Ayuntamiento de Ceuta.  
**Segundo premio**  
 Arquitectos: Enrique Perea, Gabriel Ruiz Cabrero, Alvaro Soto.  
 Colaborador: Santiago González.

Del acta del jurado.

ALZADO A LA GRAN VIA

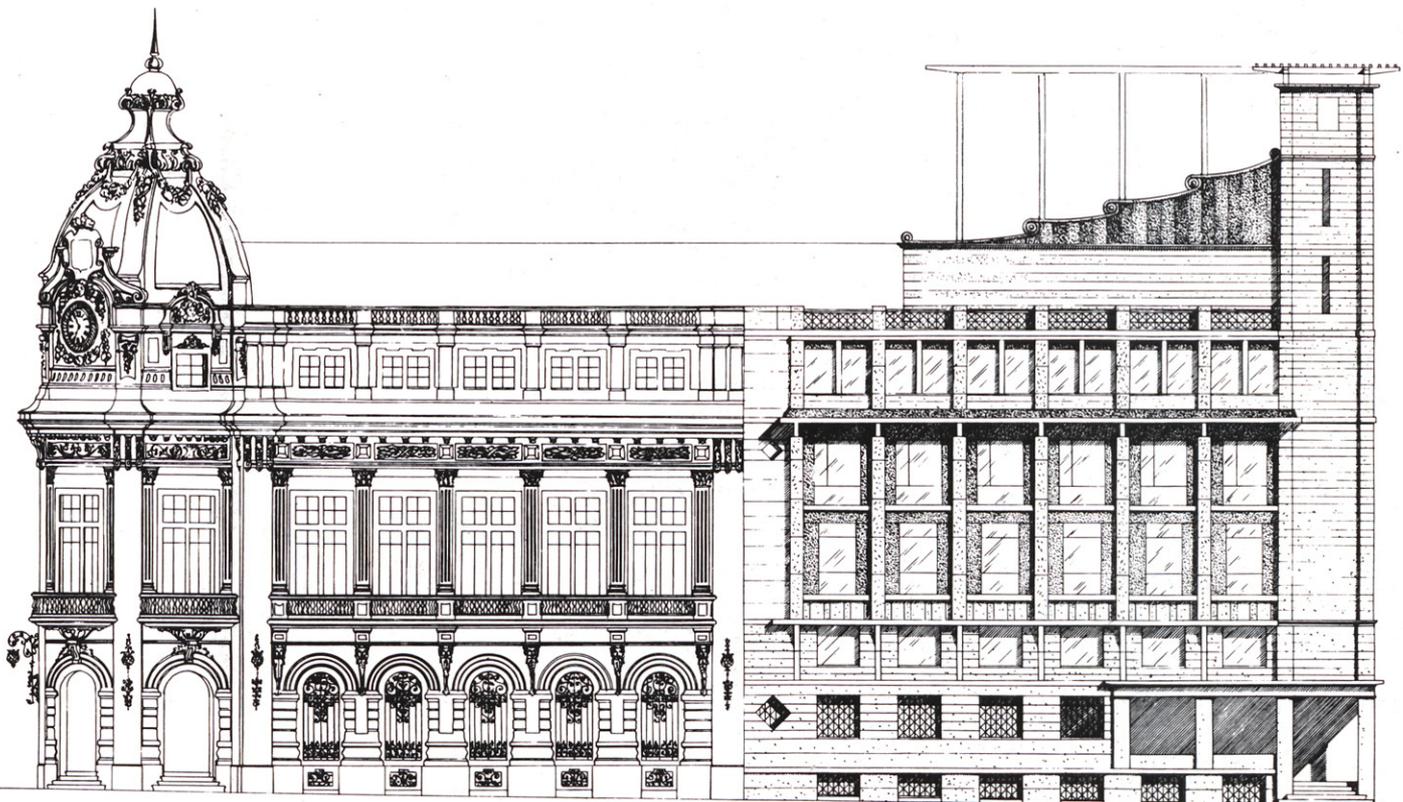
“El jurado aprecia el acierto y brillantez de la propuesta exterior, al margen de la exageración del remate, y considera así muy conseguidos tanto la composición general de las fachadas como el tratamiento y detalle que insinúan.

Las mayores reservas se centran respecto a completar el edificio del Ayuntamiento con un organismo simétrico, pues al simplificarse así la interpretación de cómo ampliar, los arquitectos se han inclinado a enfatizar los aspectos texturiales confiando en ellos, tal vez en exceso, a imagen del edificio.

Atico: 1. Salón de plenos. 2. Terrazas. 3. Aseos. 4. Limpieza. 5. Núcleo servicio-emergencia 6. Empleados. 7. Instalaciones.

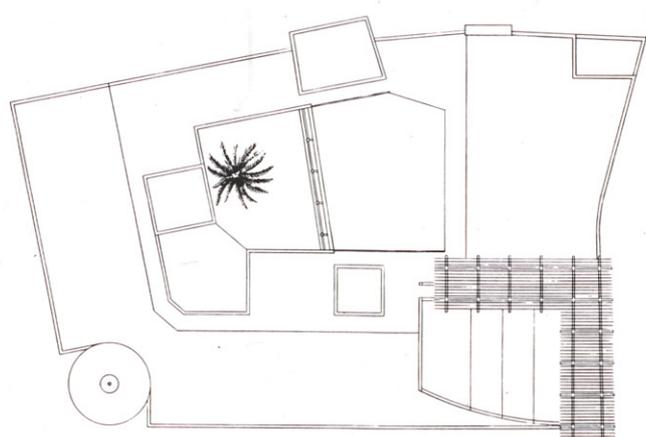
Se aprecia asimismo la ordenación en planta y el espacio interior, así como la relación de éste con el patio, si bien, hay una cierta incongruencia entre este espacio interior y la propuesta exterior. El remate, por el contrario, presenta dudas, no sólo de aspecto o tamaño sino, sobre todo, en cuanto a la colocación en el ático del salón de sesiones y a la disposición concreta de éste, cuya planta se ha visto deficiente”.
